設計及び工事計画認可申請書の一部補正について

東海第二発電所

設計及び工事計画認可申請書の一部補正

令和5年8月31日付け発室発第77号にて申請した設計及び工事計画認可申請書について、記載の適正化を行うため、「Ⅲ－Ⅰ．工事工程表」及び「V-2 耐震性に関する説明書」を補正する。

【V-2-10-1-7-15】緊急用直流 125V モータコントロールセンタの耐震性についての計算書

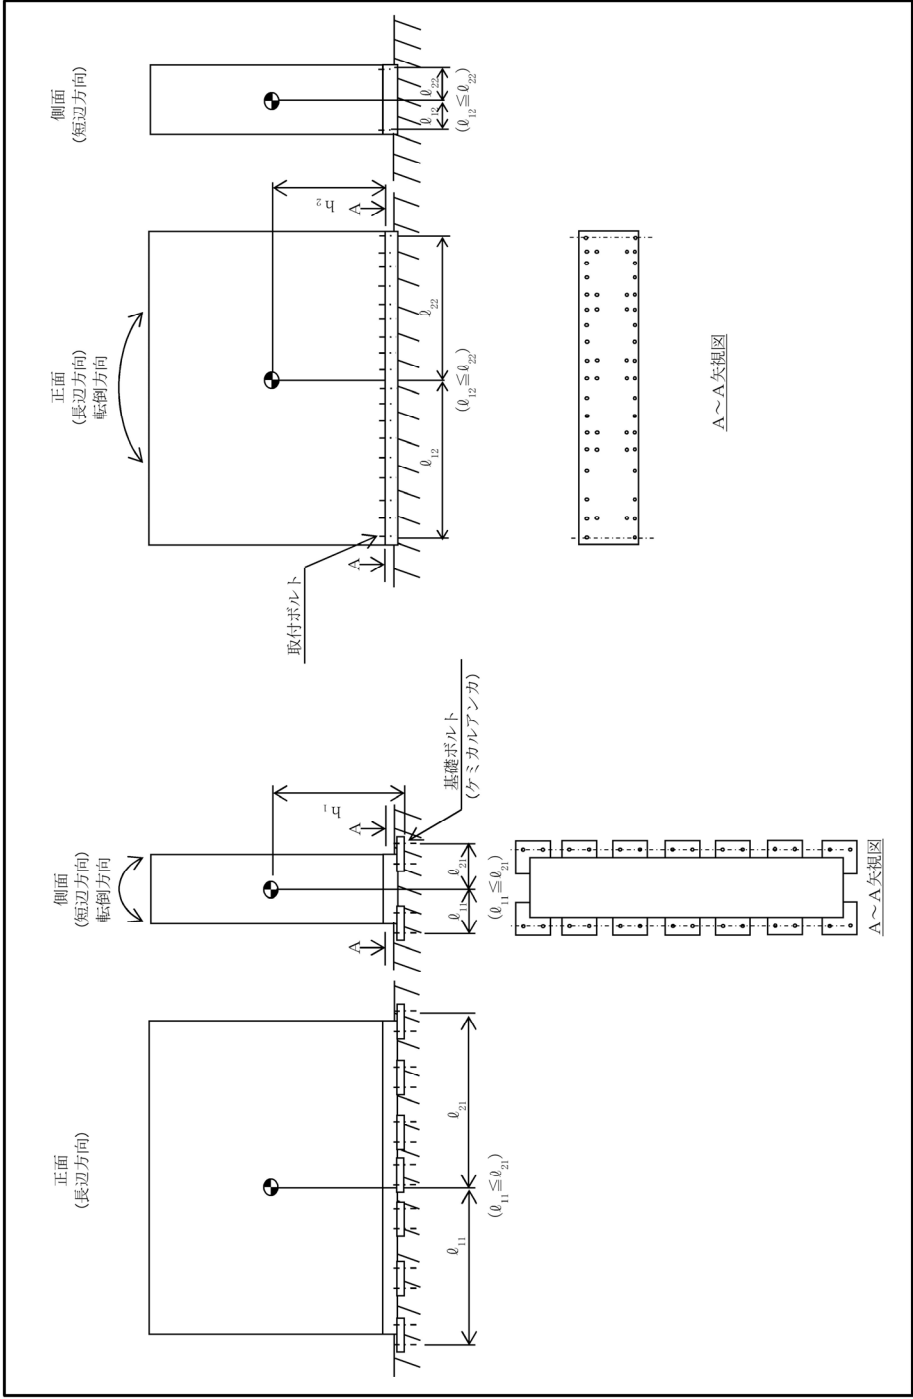
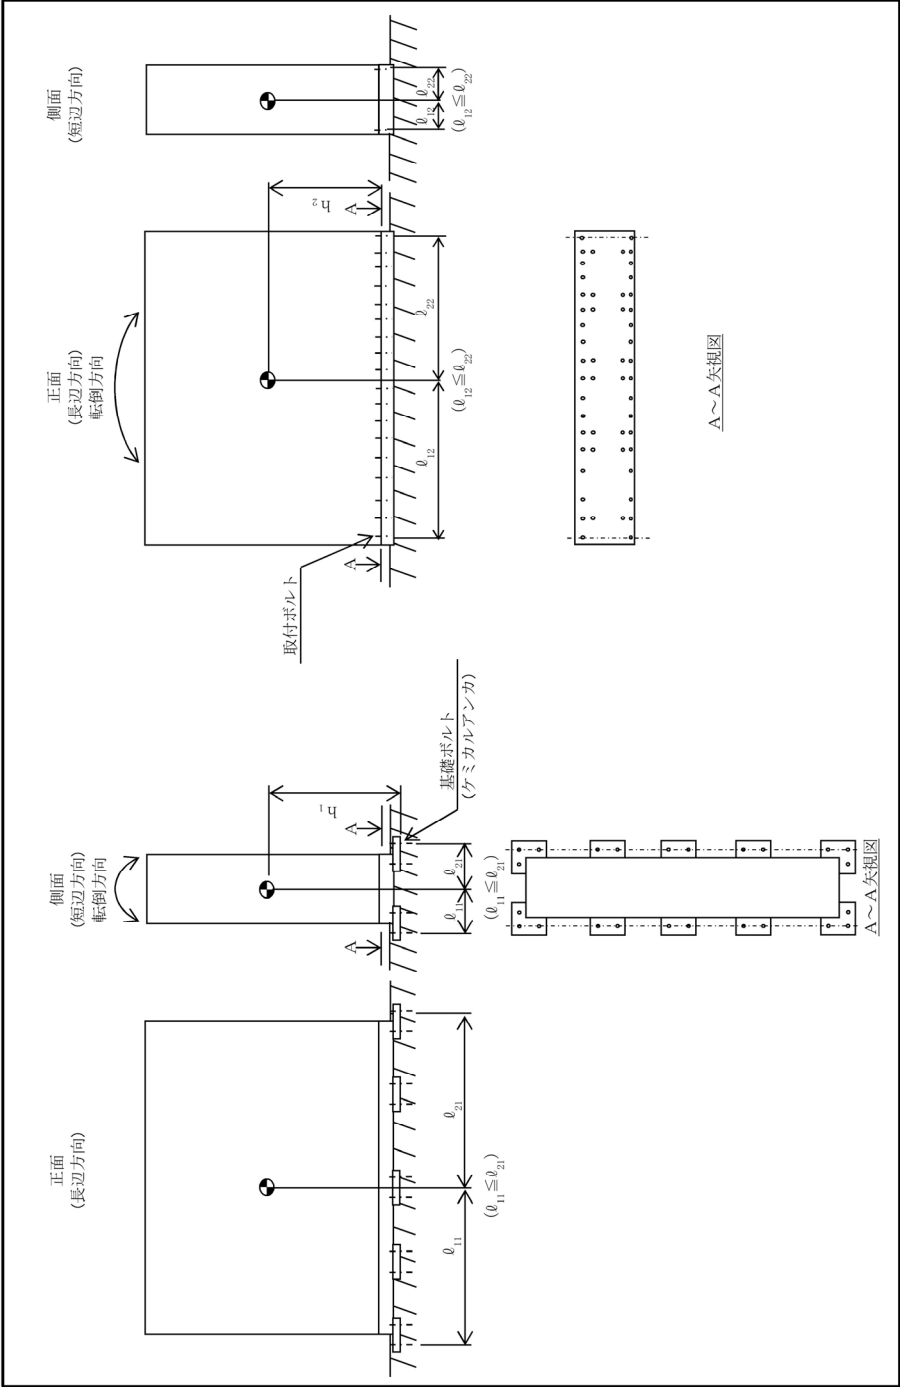
変更前（2023 年 8 月 31 日申請）		変更後		変更理由
NT2 変⑤ V-2-10-1-7-15 R0				
表 2-1 構造計画				
計画の概要		概略構造図		
基礎・支持構造	主体構造			
緊急用直流 125V モータコントロールセンタは、取付ボルトにてチャンネルベースに固定する。チャンネルベースは後打ち金物と基礎ボルトにて基礎に固定する。	直立形 (鋼材及び鋼板を組み合わせた自立閉鎖型の壁)			
2

NT2 変⑤ V-2-10-1-7-15 R1				
表 2-1 構造計画				
計画の概要		概略構造図		
基礎・支持構造	主体構造			
緊急用直流 125V モータコントロールセンタは、取付ボルトにてチャンネルベースに固定する。チャンネルベースは後打ち金物と基礎ボルトにて基礎に固定する。	直立形 (鋼材及び鋼板を組み合わせた自立閉鎖型の壁)			
2

記載の適正化 (耐震設計に係るメーカー設計図書の転記間違い)
